CVN-06-3-10086-2022- 154

Ref., Contrato de obra PN DIRAF No. **06-6-10178-22 “CONSTRUCCION Y DOTACION EDIFICIO ATENCION AL CUIDADANO E INFRAESTRUCTURA DE SERVICIOS DE LA PRIMERA FASE 1- B DEL COMANDO DE POLICIA METROPOLITANA DE NEIVA Y DEPARTAMENTO DE POLICIA DE HUILA, A PRECIOS UNITARIOS FIJOS SIN FORMULA DE REAJUSTE”**.

Asunto: Observaciones y requerimientos a la ejecución de actividades de reparaciones por calidad.

DETALLE DEL DISEÑO DE LAS TAPAS.

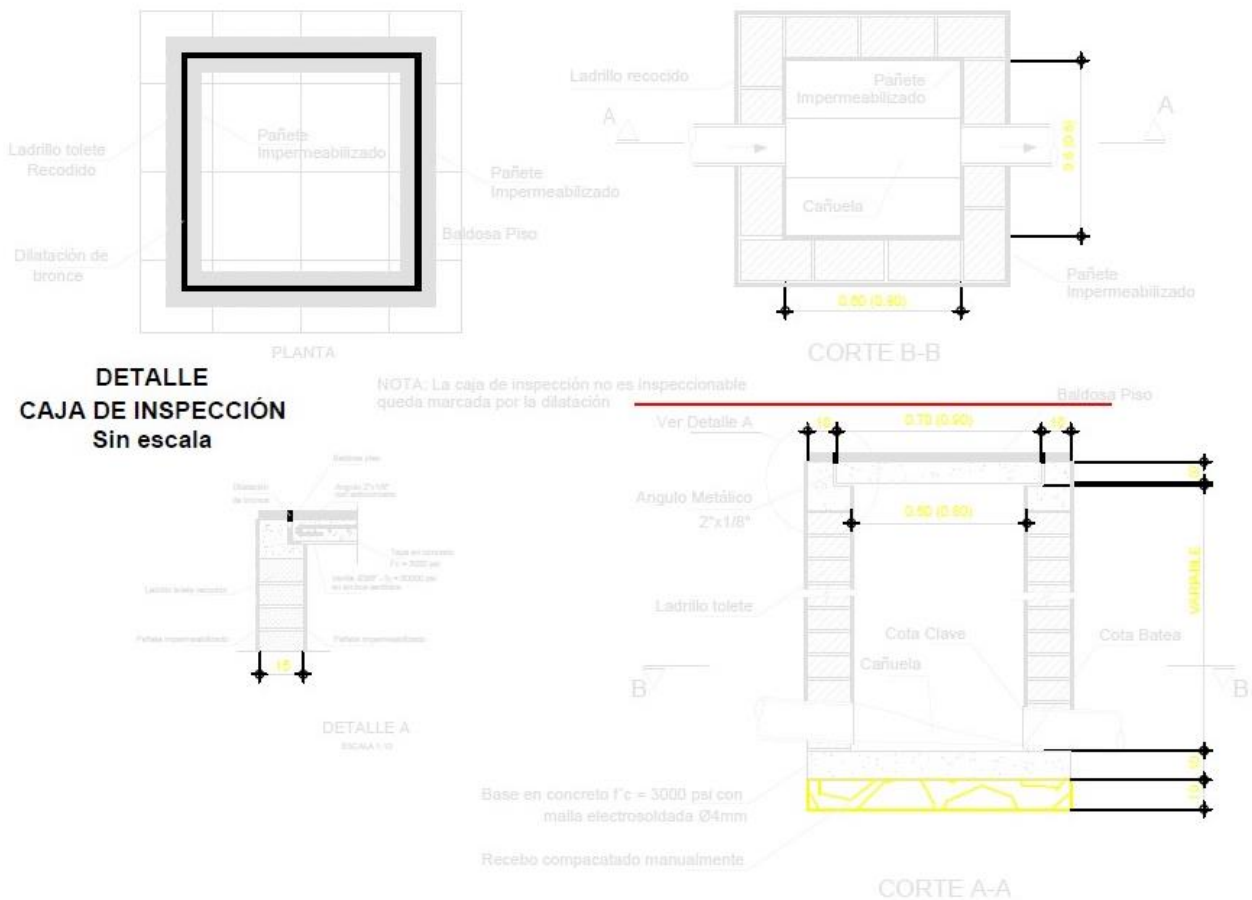
Se evidencia desnivel en las tapas, las cuales deben quedar completamente a nivel y apoyadas perfectamente sobre el borde de la caja.

Las tapas no tienen el tamaño adecuado ya que algunas están más grandes que la caja y otras más pequeñas, de tal forma que no cubren el área total de la caja y la altura de las tapas no es el especificado de 0,8 cm.

Algunas tapas presentan destornillamientos e imperfecciones constructivas.

Se evidencia que las tapas construidas no están acordes a los diseños y especificaciones suministrados por la entidad contratante al consorcio PONAL LYM.

Las especificaciones técnicas estipulan textualmente *“Las tapas serán en concreto reforzado de 210 Kg/cm², de 8 centímetros de espesor con marco en ángulo de hierro de 1-1/2” x 3/16, debidamente anclado con pernos. Las tapas deberán estar previstas con sello hermético en caucho, con el fin de evitar salida de malos olores.*
